**TRIBUNALE DI SIENA**  
**SEZIONE ESECUZIONI IMMOBILIARI**

E.I. RG. n. 240/2017

**RELAZIONE DEL CTU**

Foto satellitare

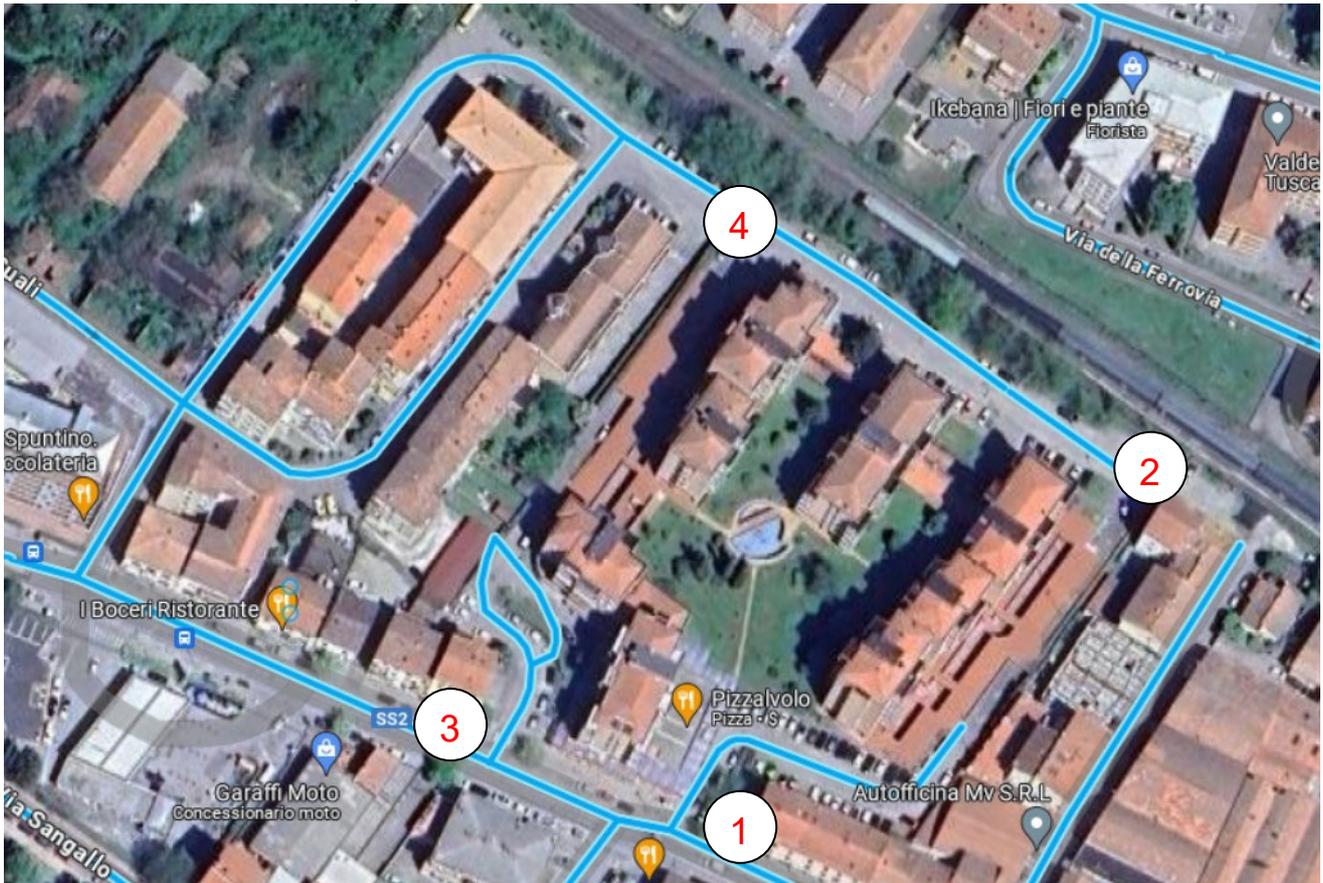
La viabilità carrabile N.1 raggiunge sia il lastrico solare limitrofo agli edifici D1/D2/D/3 ove insistono i posti auto Sub. 339, 340, 341, 342 e 343, sia la rampa di accesso al p.S1 del complesso immobiliare.

Stante la disposizione in linea degli stalli presenti sul lastrico, il percorso più idoneo che dovrebbero seguire i veicoli in transito sarebbe a senso unico di marcia con entrata da questo primo tratto di viabilità ed uscita dal lato opposto N.2 rispetto a quello di ingresso . In entrata però tra piano stradale e lastrico è presente un dislivello di quota di cm.10,00 privo di idonea rampa che rende difficoltoso l'accesso(cfr. all.4).

Gli spazi di manovra per fare inversione di marcia all'interno del lastrico sarebbero sufficienti (larghezza corsia ml. 5,90 circa) ma come si evince dall'elaborato grafico la rampa di entrata e uscita è larga ml. 4,95 di cui ml. 2,40 occupati dal posto auto Sub. 339. Lo spazio libero della rampa in entrata ed in uscita si attesta quindi in ml. 2,55, troppo stretto per due corsie di marcia.

La viabilità carrabile N.3 raggiunge sia il lastrico solare limitrofo agli edifici B1/B2 ove insistono i posti auto Sub. 344, 345, 346, 347, 348, 349, 350, 351 e 352, sia la rampa di accesso al p.S1 del complesso immobiliare, mentre la viabilità carrabile N.4 raggiunge il lato opposto del lastrico solare .

Stante la disposizione a pettine degli stalli presenti sul lastrico, il percorso più idoneo che dovrebbero seguire i veicoli in transito sarebbe a senso unico di marcia con entrata dall'accesso N.4 ed uscita dal lato opposto N.3.

In uscita però tra piano stradale e lastrico è presente un dislivello di quota di cm.15,00 privo di idonea rampa che rende impossibile l'uscita dei veicoli(cfr. all.4).

Soluzione alternativa è l'entrata e l'uscita dalla rampa N.4 della foto, ma come si evince dall'elaborato grafico, gli spazi di manovra per fare inversione di direzione sono risicati (larghezza corsia ml. 6,10 circa). La rampa di entrata e uscita è larga ml. 6,51 di cui ml. 2,50 occupati dal posto auto Sub. 344 . Lo spazio libero della rampa in entrata ed in uscita si attesta quindi in ml. 4,01 , troppo stretto per due corsie di marcia.

Soluzione alternativa potrebbe essere l'entrata e l'uscita dalla rampa N.2 della foto.

Conseguentemente sarebbe auspicabile che il posto auto Sub. 339 venisse utilizzato a spazio di manovra per consentire lo scambio dei veicoli in entrata ed in uscita.

Conseguentemente sarebbe auspicabile che il posto auto Sub. 344 venisse utilizzato a spazio di manovra per consentire lo scambio dei veicoli in entrata ed in uscita.
